改善箇所説明図

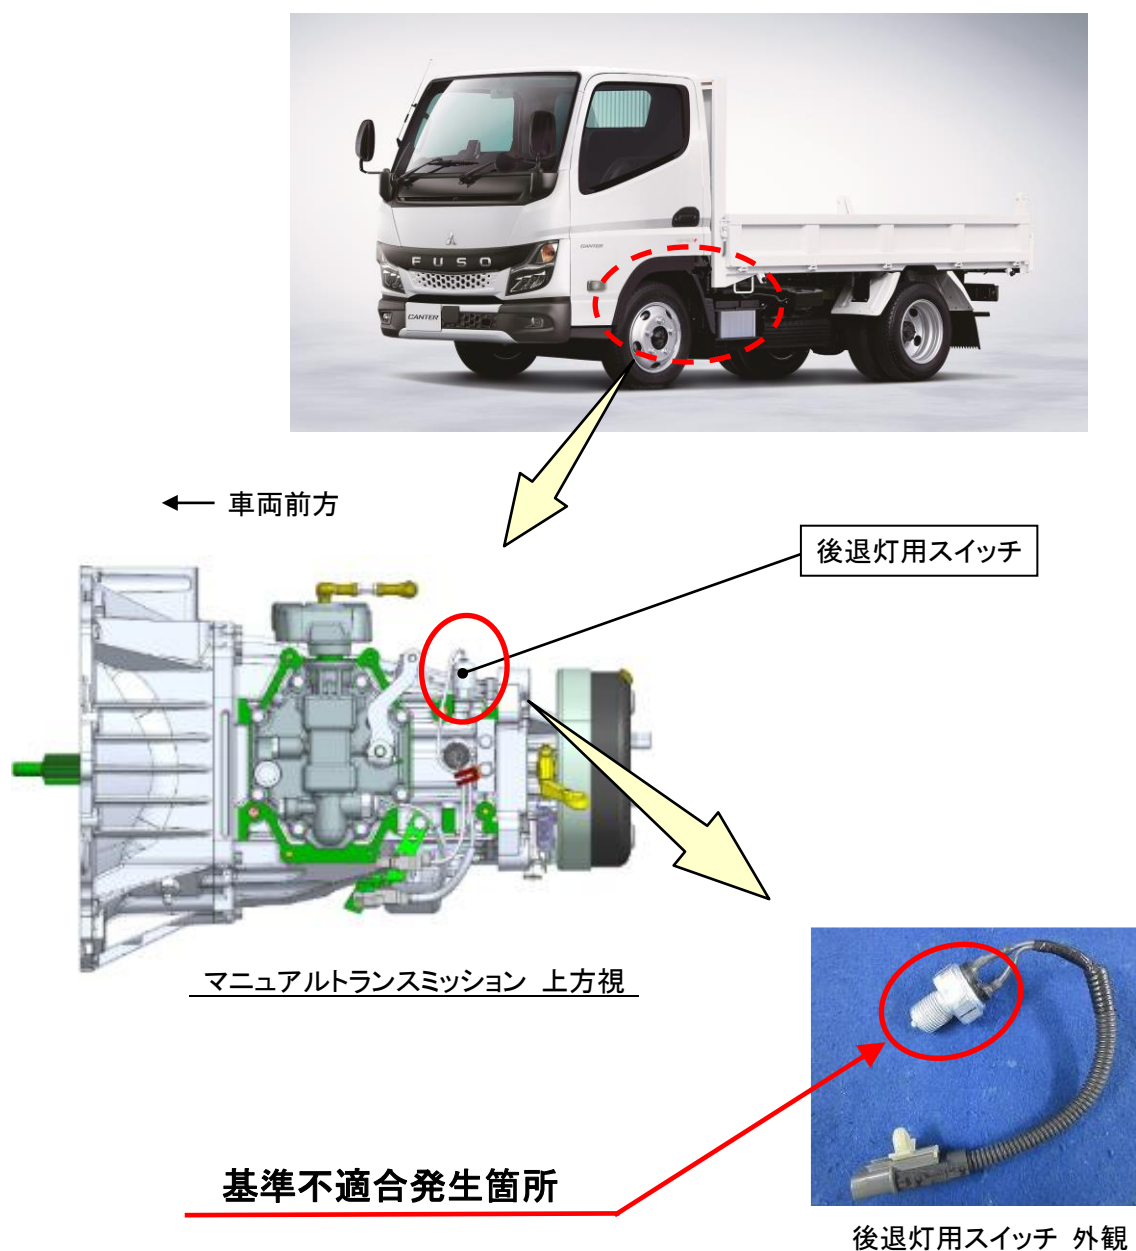
マニュアルトランスミッションを搭載した小型トラック・バスにおいて、不良品の後退灯用スイッチを組付けたため、そのままの状態で使用を続けると、後退時の状態を正しく検知出来なくなることがある。そのため、後退時に後退灯が点灯せずバックブザーも鳴らなくなるおそれがある。

全車両、後退灯用スイッチを点検し、不良品と判断された場合は、正常品の後退灯用スイッチに交換する。

識別：作業完了車には、後退灯用スイッチハーネス中央部に白色ペイントを塗布する。
